OF. ORD. D.E.: N° 181717 /2018

MAT.: Evacúa informe de elusión que indica.

SANTIAGO, 29 NOV 2018

"Modificación de medida de mitigación, consistente en la implementación de una barrera hidráulica y Plan de Alerta temprana, sin contar con autorización ambiental, según se indica a continuación:

Figura 1. Ubicación pozos de inyección, sector puquios: Evaluados (verde) y construidos (rojo).

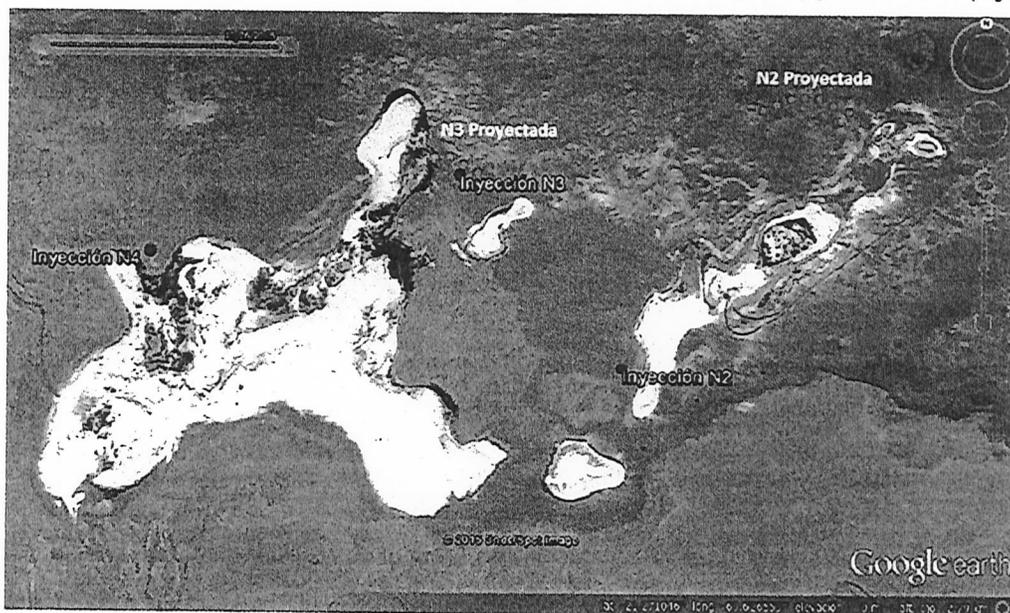
En este sentido, el cambio de ubicación de los pozos de inyección en los alrededores de los puquios y dado que se continuó con la inyección de agua hacia éstos, no implicó una modificación sustantiva en la extensión, magnitud o duración de los impactos ambientales del proyecto original, pues su nueva localización en relación a lo establecido en la RCA N° 890, obedece a la búsqueda por parte del Titular, de una respuesta en los niveles de agua de los puquíos, en relación a la inyección de agua a través de los pozos.

Al respecto, cabe indicar que los cambios de localización de los pozos de inyección, se realizaron en las cercanías de los puquíos (ver Figura 1), que en el caso de los 7 pozos definidos a 400 m al norte del puquío N° 2, solo se implementó uno en la localización original y 4 se localizaron aproximadamente a 1 km de dicha ubicación, quedando al sur oeste del puquío N° 1 y N° 2.

Respecto de los pozos de inyección de los Puquíos N° 3 y N° 4; de los 4 pozos de inyección definidos en el proceso de evaluación, sólo 2 se ejecutaron en su posición original al norte del puquío N° 3, a una distancia de 400 m y 4 pozos se localizaron al oeste del puquío N° 4.

De lo anterior, esta Dirección Ejecutiva concluye que la modificación en la ubicación de 8 pozos de inyección del proyecto “Pampa Hermosa” (4 pozos asociados al puquio N° 4 y 4 pozos asociados al puquio N° 2), y de los pozos de monitoreo PAT asociados a los Tamarugos y al sector puquíos del Salar de Llamara, no corresponden a un cambio de consideración, dado que no implica un aumento en la extensión, magnitud o duración de los impactos ambientales evaluados con ocasión de la RCA N° 890, en virtud de lo expuesto por el literal g.3) del artículo 2° del RSEIA.

Figura 2. Ubicación pozos de monitoreo, fase alerta 1 del PAT en relación a la ubicación de los puquíos: Evaluados (rojo) y construidos (verde).

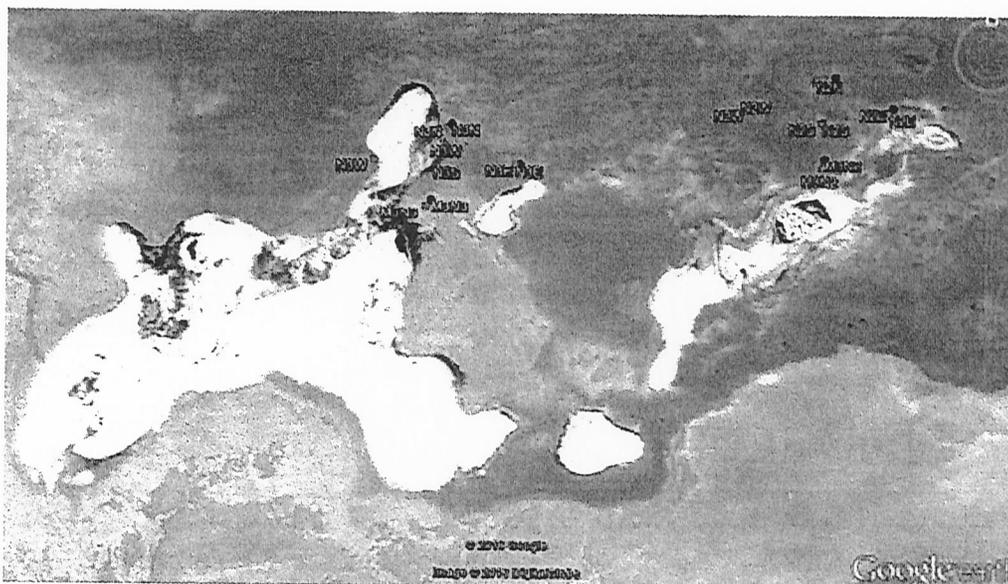
En relación a la nueva ubicación del pozo de monitoreo N3W, según constata la SMA, dicho pozo se construyó al norponiente del puquío N° 3, y no al norte como se proyectó, lo que puede ser observado en la Figura 2.

La ubicación establecida en el proceso de evaluación para el pozo de monitoreo PAT N3W, asociado a la alerta del acuífero en el sector de los puquíos, fue referencial y no definitiva. Al respecto, en la tabla 13 del Considerando 8.2 de la RCA N° 890, donde se listan los pozos y sus respectivas coordenadas, para el caso del pozo N3W en sus coordenadas aparece un símbolo “*”, luego se especifica que “los pozos marcados con “*” corresponden a pozos por construir, por lo que las coordenadas indicadas son preliminares y se informarían las definitivas una vez que se construyan”.

En relación a los 2 pozos de monitoreo PAT Tamarugos del Salar de Llamara, la ubicación de estos difiere entre 8 a 12 m, en relación a lo autorizado en la RCA N° 890, lo que se indica en las Figuras 1 y 2 del presente Oficio.

Por lo anterior, se entiende que la modificación de la ubicación del pozo N3W asociado al PAT de los puquíos de Llamara, no constituye una modificación sustantiva de la medida de mitigación, sino más bien, corresponde a ajustes de localización a la luz de los nuevos estudios hidrogeológicos comprometidos en el proceso de evaluación ambiental.

Figura 3. Ubicación de pozos asociados al PAT, sistema de tamarugos del Salar de Llamara (azul) y los pozos de bombeo (rojo).

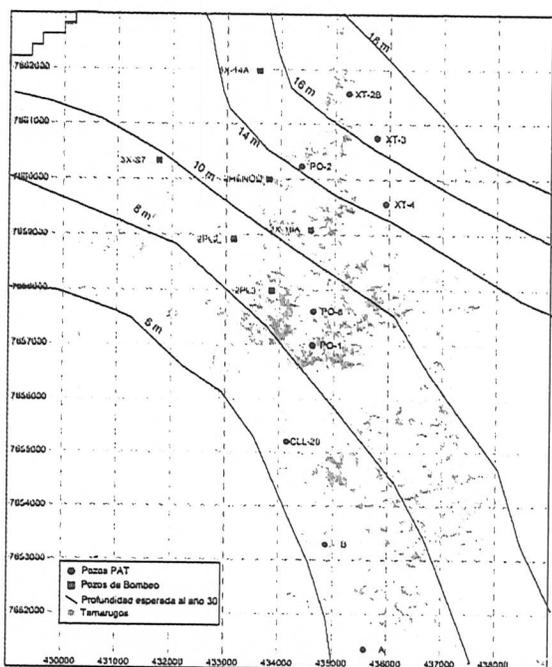
En relación a los pozos PO-2B y XT-2B, estos son parte de los 9 Pozos PAT que se encuentran ubicados en el sector del bosque de tamarugos y cercanos a la zona de bombeo y que son parte del Plan de Seguimiento Ambiental del sistema de tamarugos de Llamara. La Figura 3 muestra la ubicación de cada pozo asociado al PAT y los pozos de bombeo.

Figura N° 4: Georreferenciación de coordenadas UTM WGS84 Huso 19 del pozo XT-2A

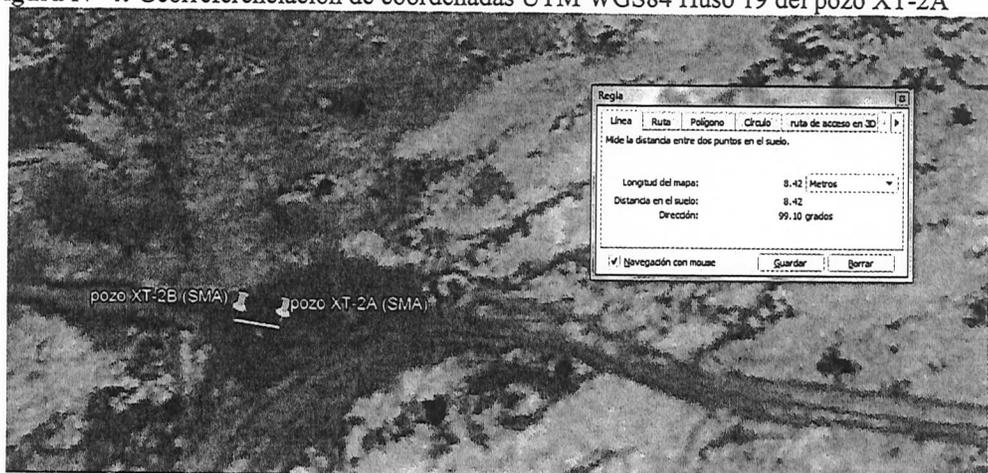
Al visualizar las coordenadas informadas por la SMA de los pozos XT-2B y XT-2a en el programa google earth, es posible observar que la distancia que separa ambos pozos, aproximadamente corresponde a 9 metros.

Cabe indicar que según la Tabla 19 del informe de fiscalización, información recopilada por la DGA en la actividad de fiscalización, los pozos XT-2a y PO-2 se encontraban secos en la fecha 13 de agosto de 2015. Por lo anterior, es posible inferir que el traslado de los pozos originales XT-2a y PO-2, se origina por fallas o daños que no permitieron el buen funcionamiento de ambos pozos de monitoreo, debiendo construir nuevos pozos en las cercanías de los existentes, distantes entre 9 a 12 m de distancia.

Con lo anterior, es posible indicar que el cambio de ubicación de los pozos PO-2 y XT-2a, no constituye una modificación sustantiva de la medida de mitigación y el PAT, por cuanto, las distancias a los pozos originales son del orden de 10 m y por tanto, su nueva ubicación permite monitorear la profundidad del acuífero en idénticas condiciones de los pozos originales. Por lo anterior, dicha modificación corresponde a ajustes menores, en relación a la distribución de pozos en el sector de bombeo del Salar de Llamara, según se observa en la Figura 4.

Por lo anterior, se entiende que la modificación de la ubicación de los pozos PO-2 y XT-2a asociados al PAT del sistema bosque de tamarugos del Salar de Llamara, no constituye una modificación sustantiva de la medida de mitigación, sino más bien, corresponde a ajustes menores.

Figura N° 5: Georreferenciación de coordenadas UTM WGS84 Huso 19 del pozo PO-2a

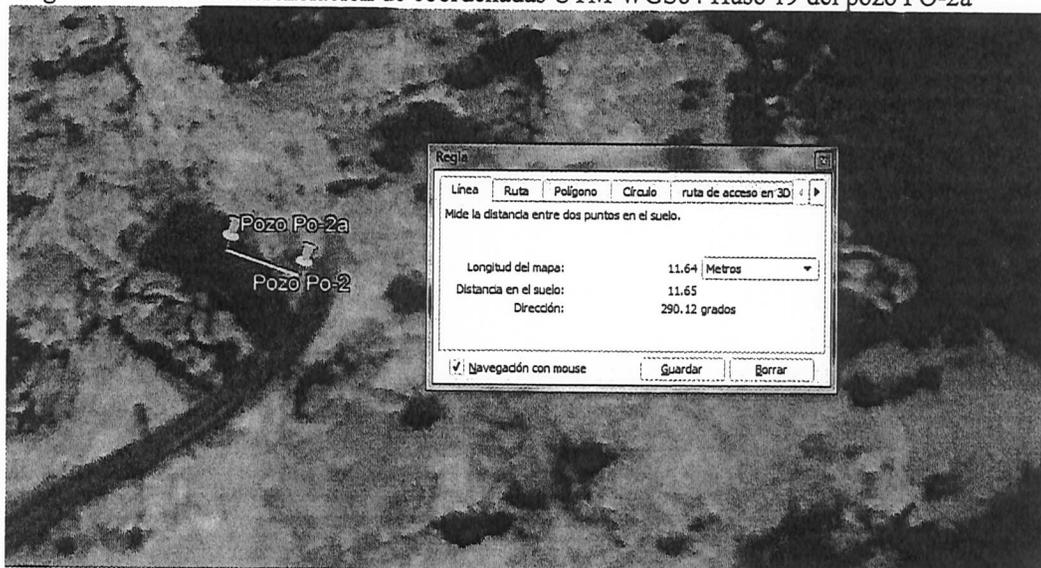
Por su parte, al visualizar las coordenadas informadas por la SMA de los pozos PO-2 y PO-2a en el programa google earth, es posible observar que la distancia que separa ambos pozos, aproximadamente corresponde a 12 metros.
